Neubau eines KV-Terminals im Hafen Riesa „Alter Hafen“ **2.TEKTUR** Genehmigungsplanung

Erläuterungsbericht zum Planfeststellungsverfahren

Planauszug 4: Korrektur „HW 100“ (Stand: März 2018)

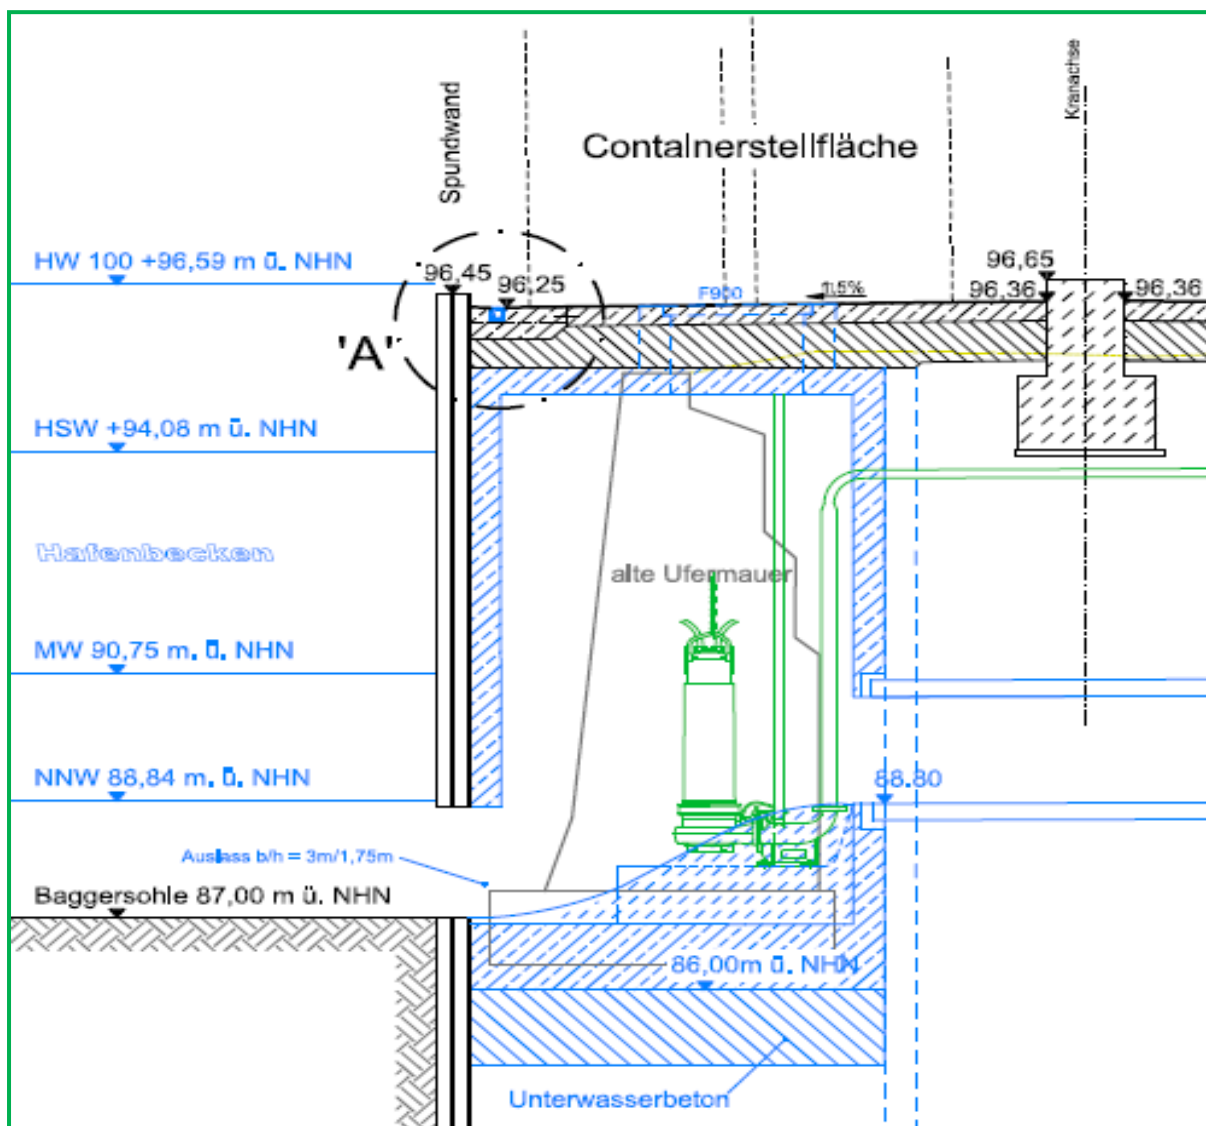
Gegenüber den **Planfeststellungsunterlagen (Stand: Mai 2015)** resp. ff. der **1.Tektur (Stand: März 2018)** ist in der **Ausführungsplanung** im Ergebnis der Stellungnahme vom **Referat 42 der Landesdirektion Sachsen** eine Korrektur zum „HW 100“ **vorzunehmen**. Der aus den Anfangsplanungen, beginnend 2008, resultierende Wert von 97,13 m ü. NHN bzw. ff. 2018 von 96,59 m ü. NHN (**Planauszug 4** bzw. **Planteil, Ordner 2, Tektur zu Schnitt C-C mit Auslaufbauwerk, Zeichnungs-Nr. 2.8-1**) für den HW 100 wird nicht weiter verfolgt.

Planansatz 5: Umplanung „Trinkwasseranschluss Gategebäude“

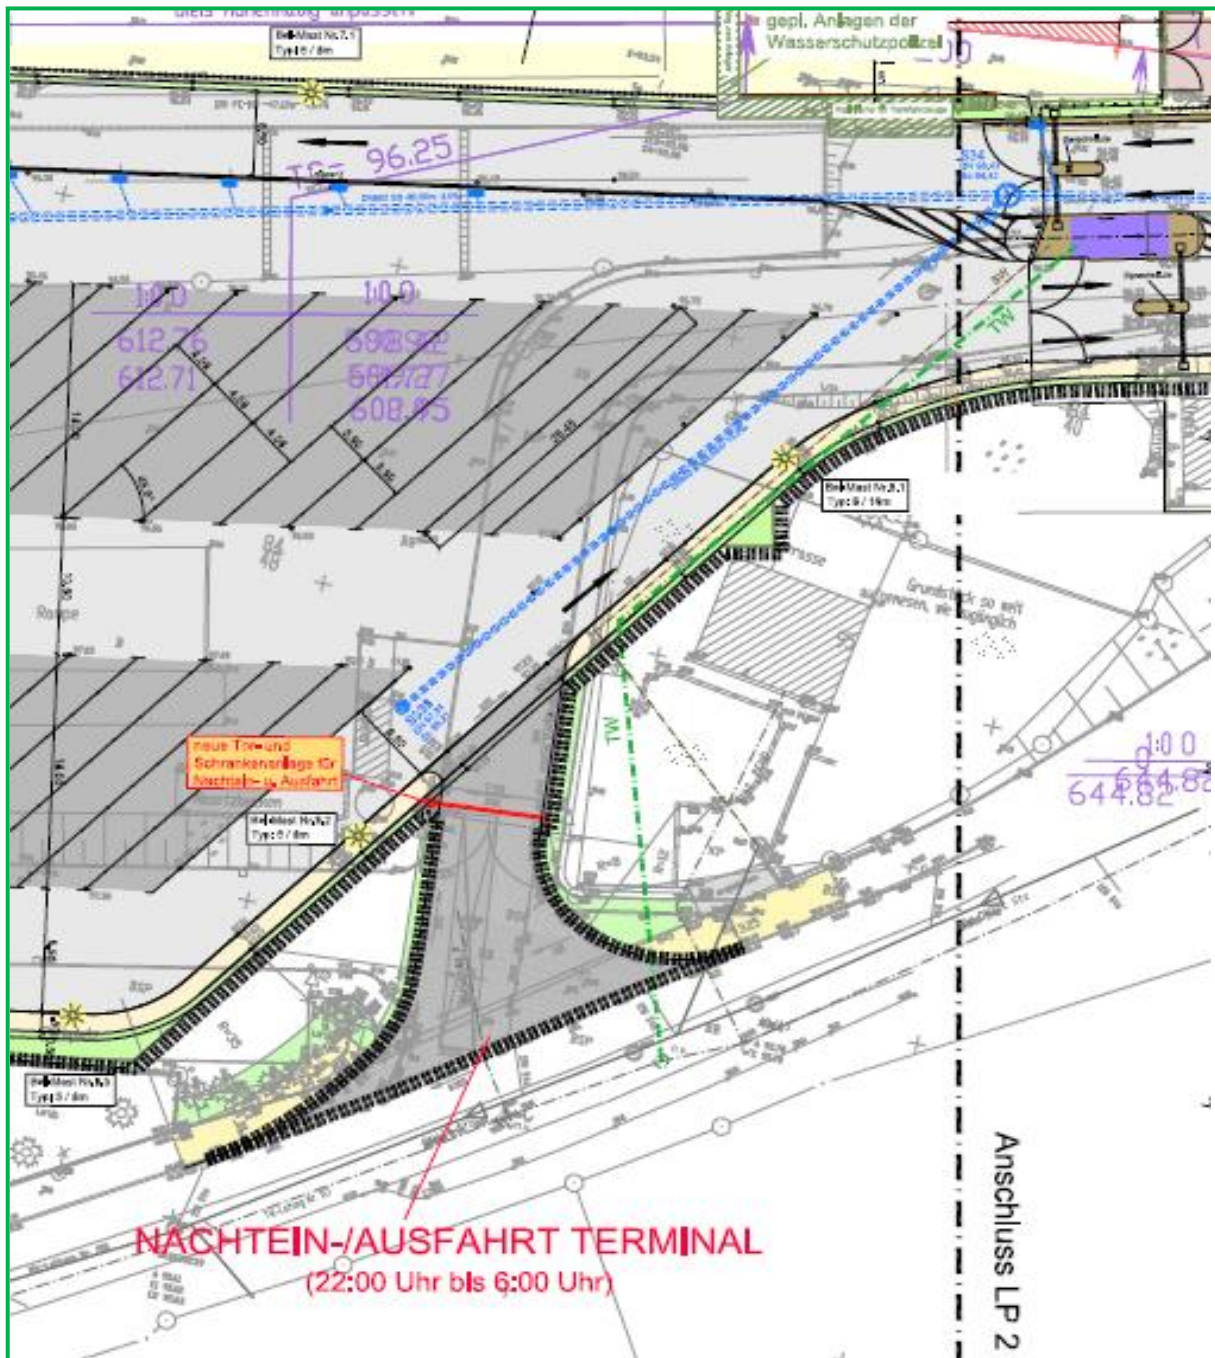
Die Versorgung des Gategebäudes mit Trinkwasser erfolgt über einen Anschluss an das öffentliche Wasserversorgungsnetz aus den Leitungsnetzen des örtlichen Wasserversorgungsunternehmens, der „Wasserversorgung Riesa/Großenhain GmbH“. Das Versorgungsunternehmen teilte in der Stellungnahme zu den **Planfeststellungsunterlagen (Stand: Mai 2015)** mit, dass der damaligen Planung aufgrund zu geringer Leitungsdimensionen nicht entsprochen werden könne. Ein Abgang an die vorhandene Hausanschlussleitung d 32 PEHD, Paul-Greifzu-Straße 4 (Containerverkehrabfertigungsgebäude) zur Trinkwasserversorgung sei nicht möglich. Der TW-Anschluss müsse direkt an die Trinkwasserversorgungsleitung DN 150 GGG in der Paul-Greifzu-Straße erfolgen. Dieser Hinweis wurde bei der Erstellung der Tekturplanungsunterlagen beachtet. Es erfolgte eine Umplanung des Trinkwasseranschlusses an das Netz der Wasserversorgung Riesa/Großenhain GmbH (**Planauszug 5** bzw. **Planteil, Ordner 2, Tektur zum Lageplan 1, Zeichnungsnummer 2.5.1-1**). Zum Zwecke der Detailplanung dieser Einbindung in das TW-Netz werden im Rahmen der Ausführungsplanung Gespräche zwischen der Wasserversorgung Riesa/Großenhain GmbH, dem Planungsunternehmen und der Vorhabenträgerin geführt und daraus resultierend die entsprechend notwendigen Entscheidungen resp. Vereinbarungen getroffen.
